II/272 LITOL, REKONSTRUKCE

SO 001.2 Stoka A-1

Změnový list

3.4

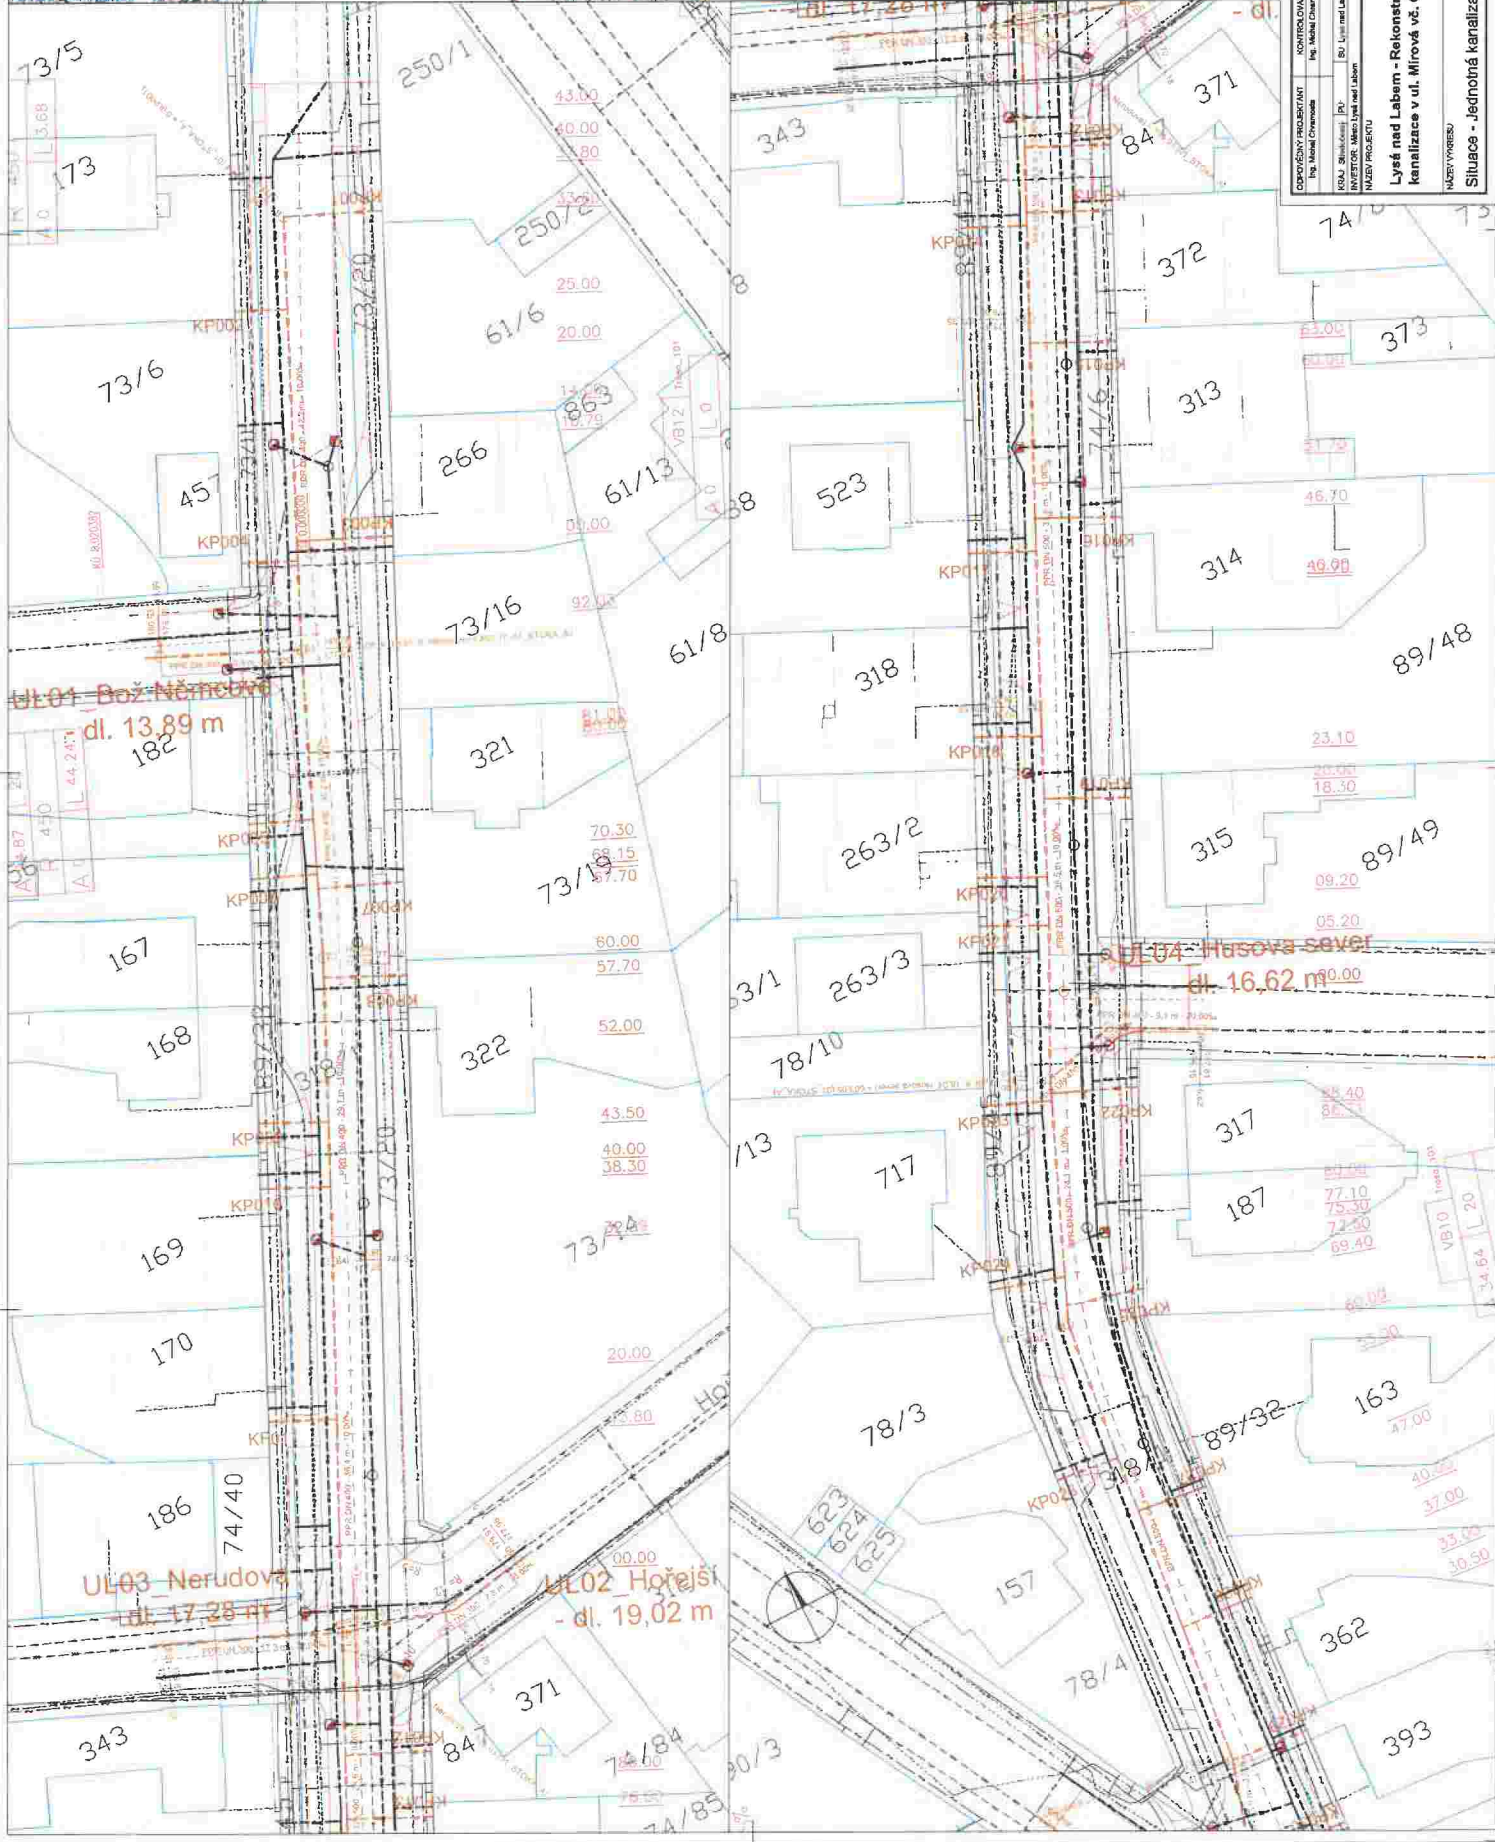
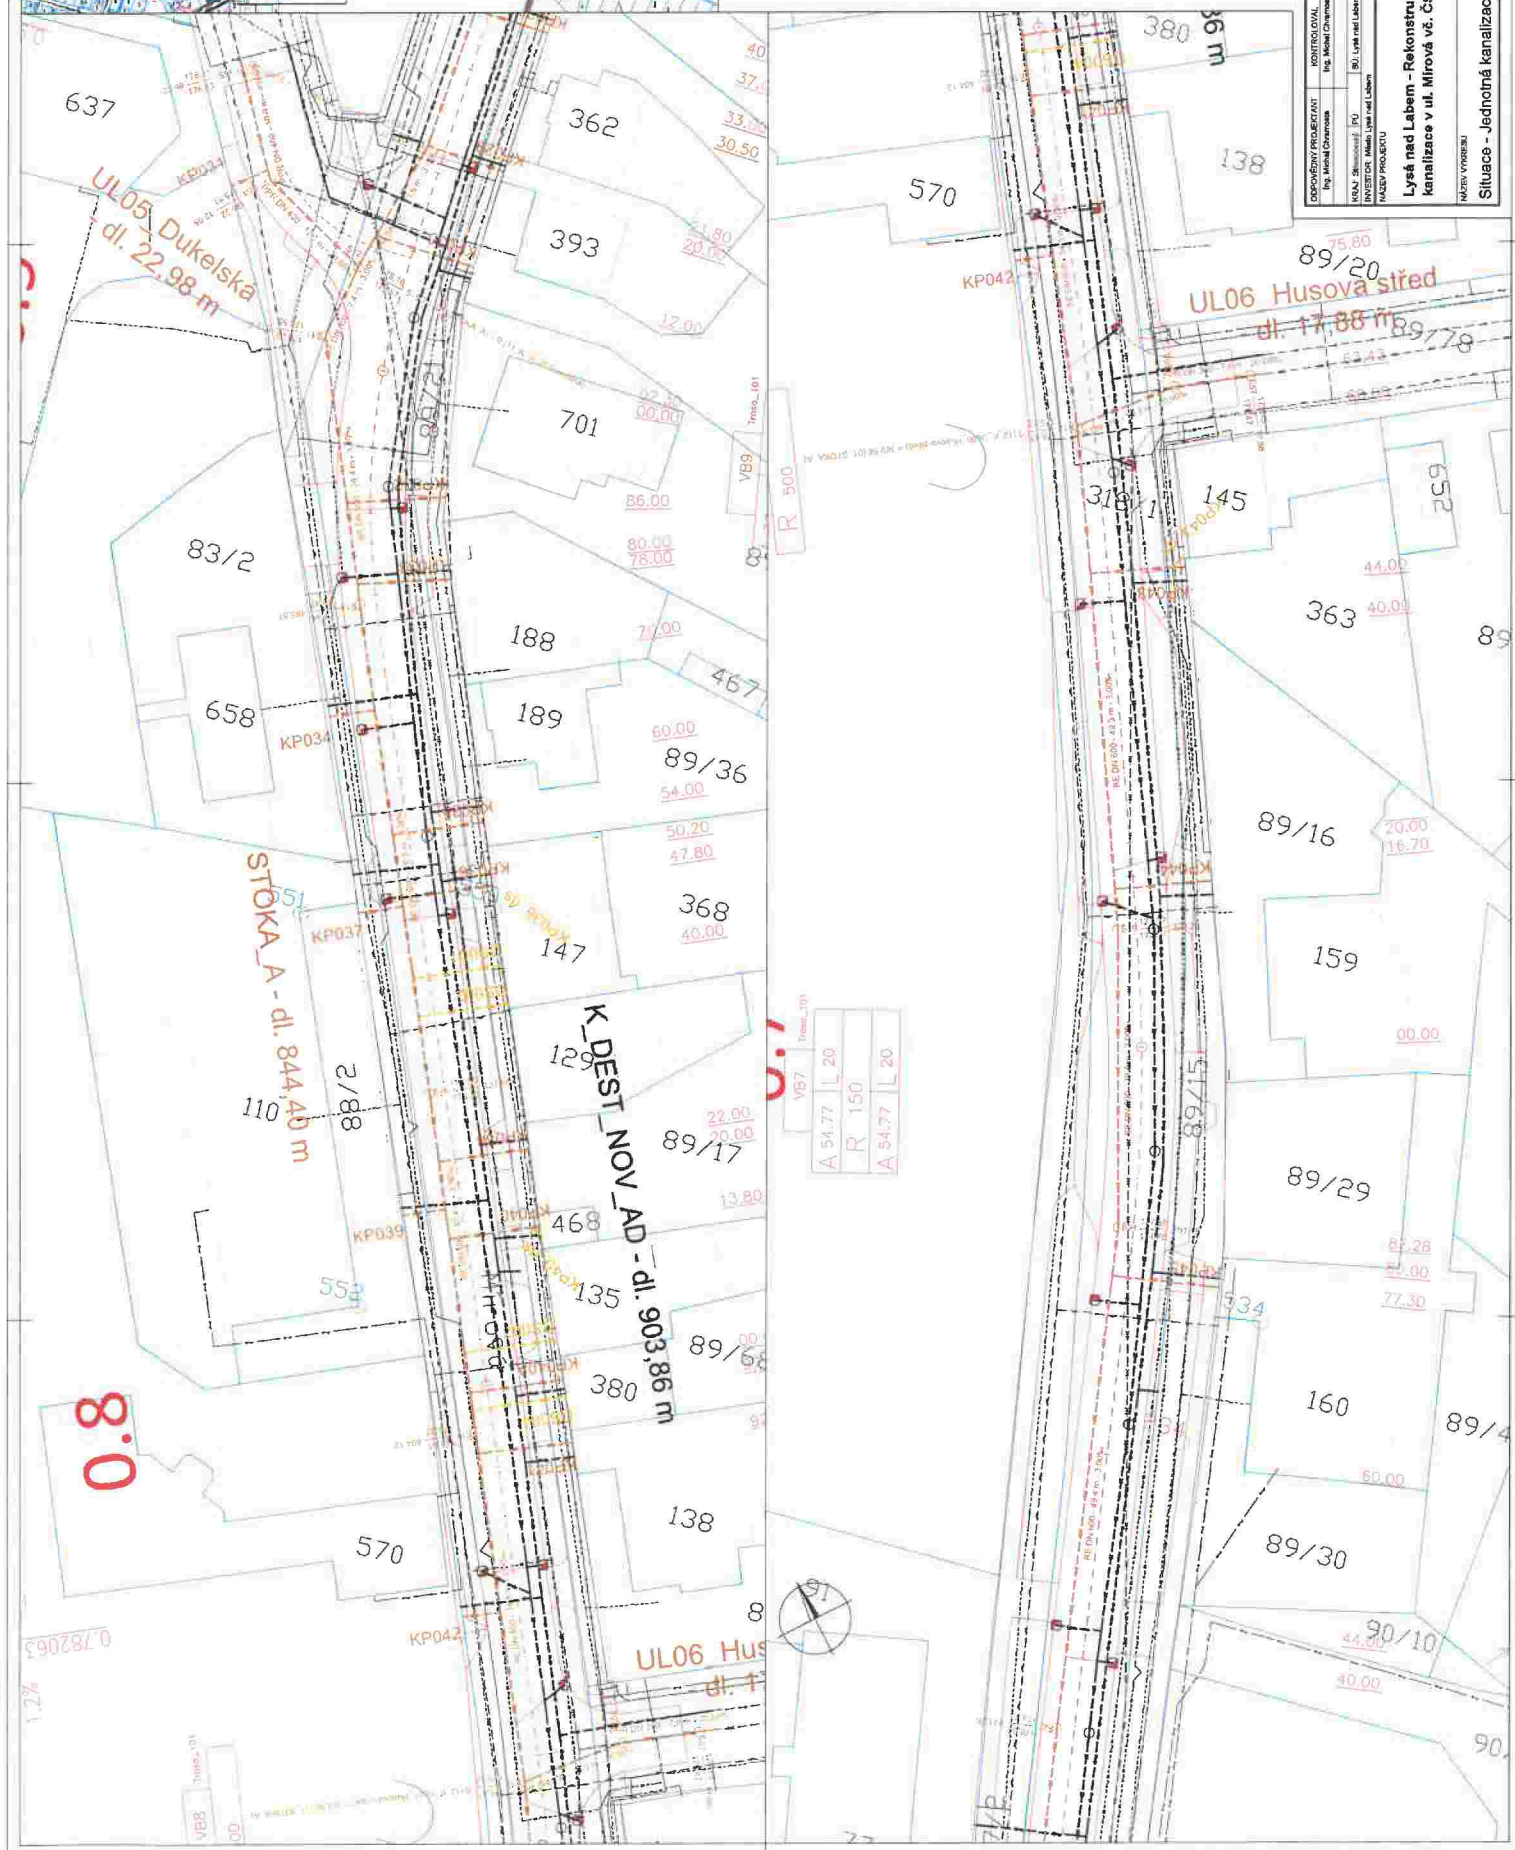
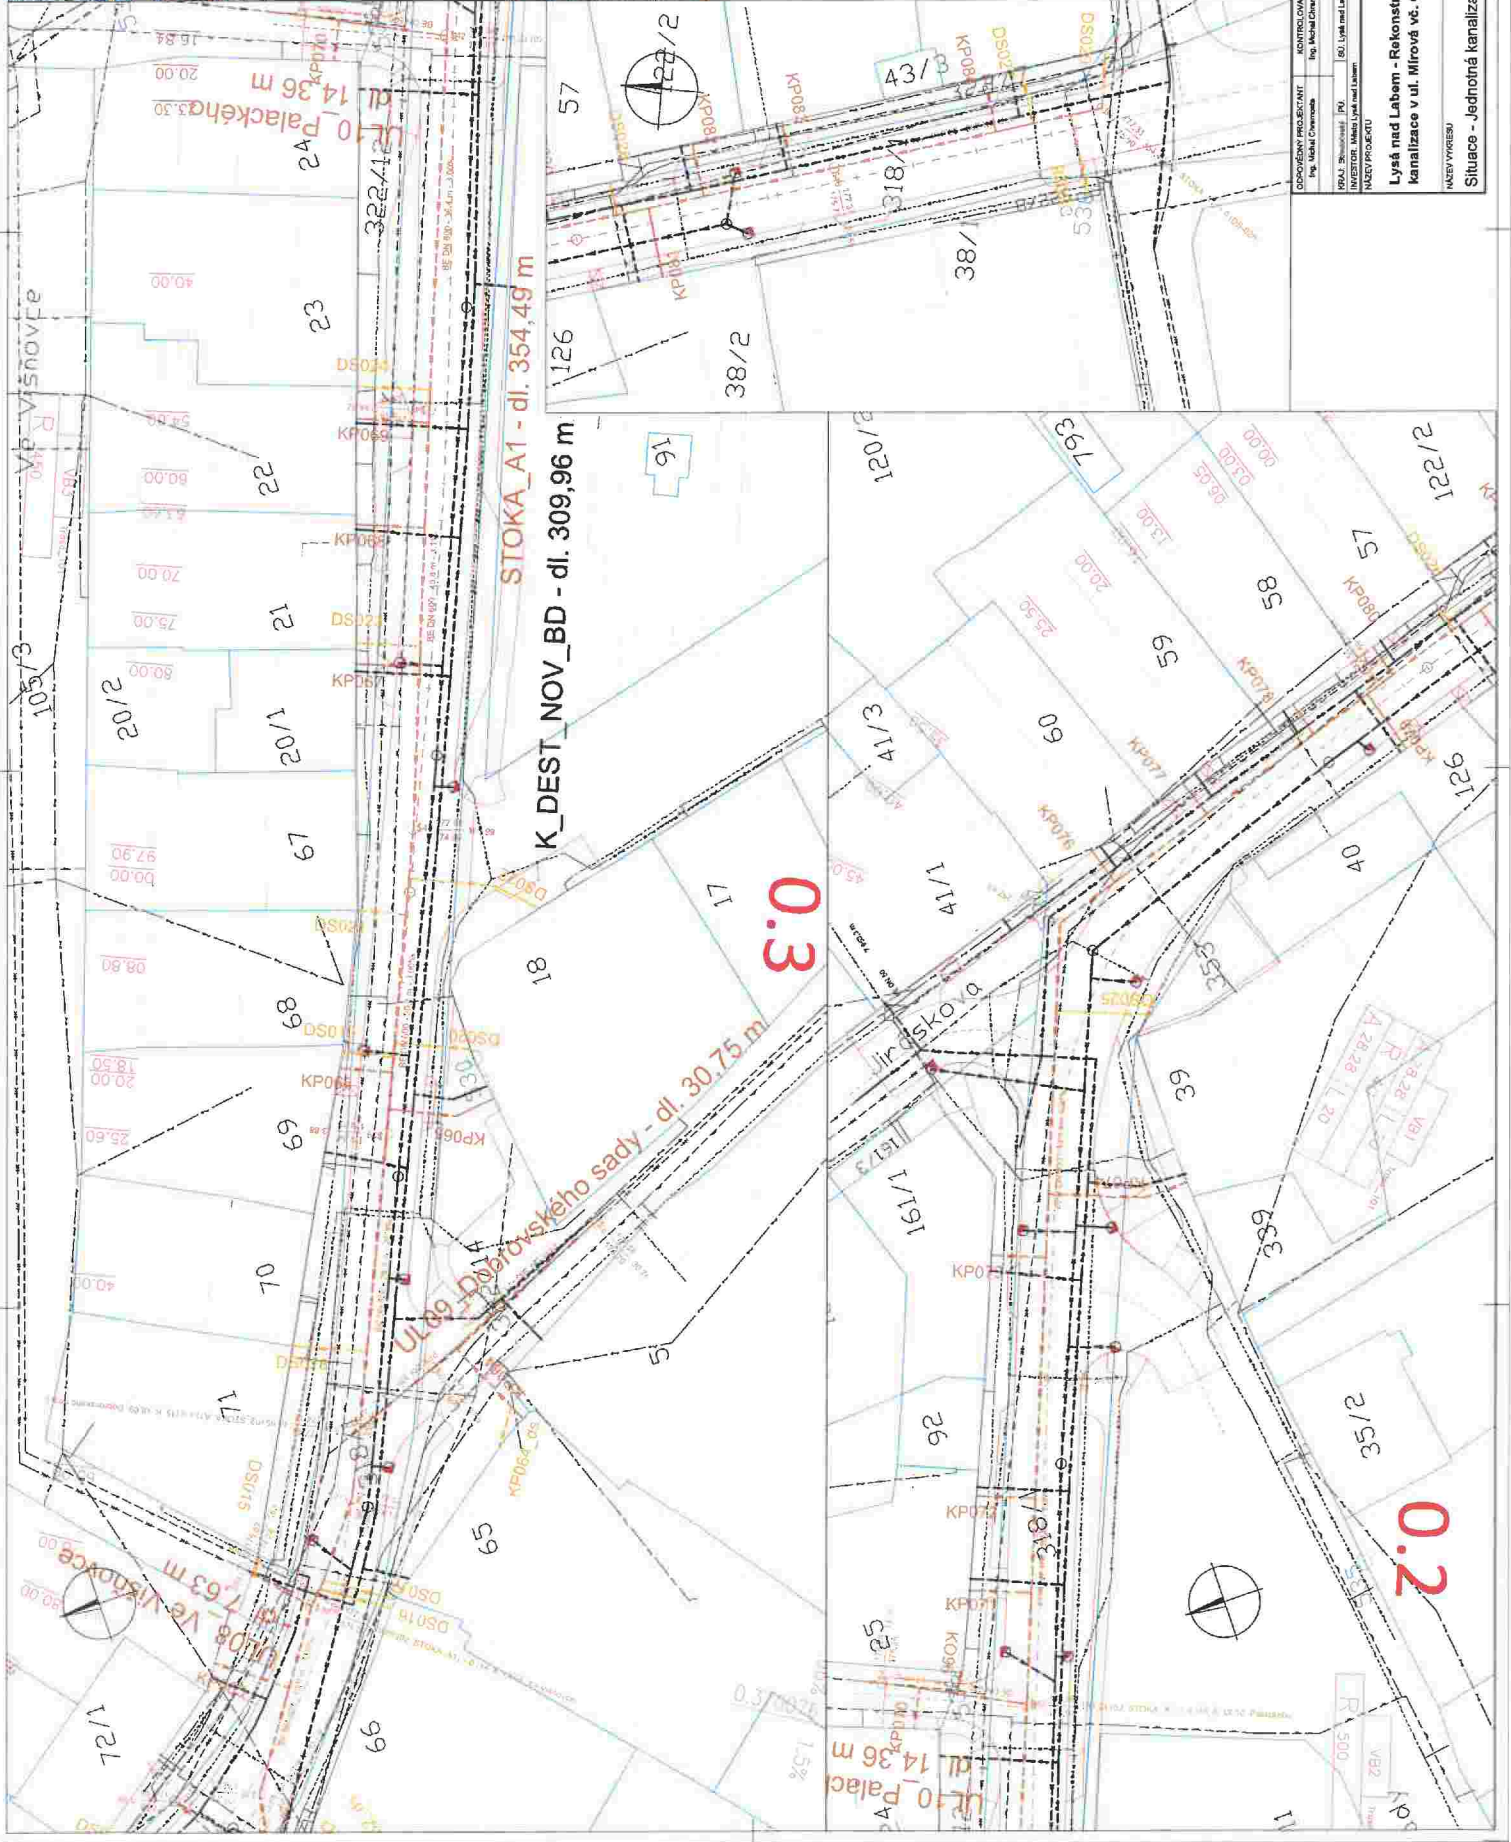
Díličí změna 2: Úprava trasy kanalizačního potrubí a šachetních sestav

Zadávací dokumentace předpokládala na stoce SO 001.2 (Stoka A-1) potrubí v dimenzích DN300, DN 400 a DN 600 o celkové délce 346,66 m a použití 28 šachetních sestav. Ve výkazu výměr, který byl součástí zadávací dokumentace, bylo uvedeno množství 13 kusů poklopů (dodávky a montáže).

- upřesnění počtu poklopů vzhledem k celkovému množství šachetních sestav (tj. celkem 28 kusů)
 - přepracování skladby jednotlivých šachetních sestav dle výrobního plánu dodavatele oproti zadávacímu výkazu výměr
 - úpravě délek tras kanalizace na stoce A1 s ohledem na skutečné poměry (celková délka potrubí DN 300, DN 400 a DN 600 je 354,49 m)
- Výše uvedené změny jsou doloženy v dokladu č. 13 (Tabulka šachet dle RDS) a v dokladu č. 14 (Skladba šachet dle RDS).

Změny byly následně odsouhlaseny autorským dozorem (viz doklad č. 10 - Vyjádření AD).
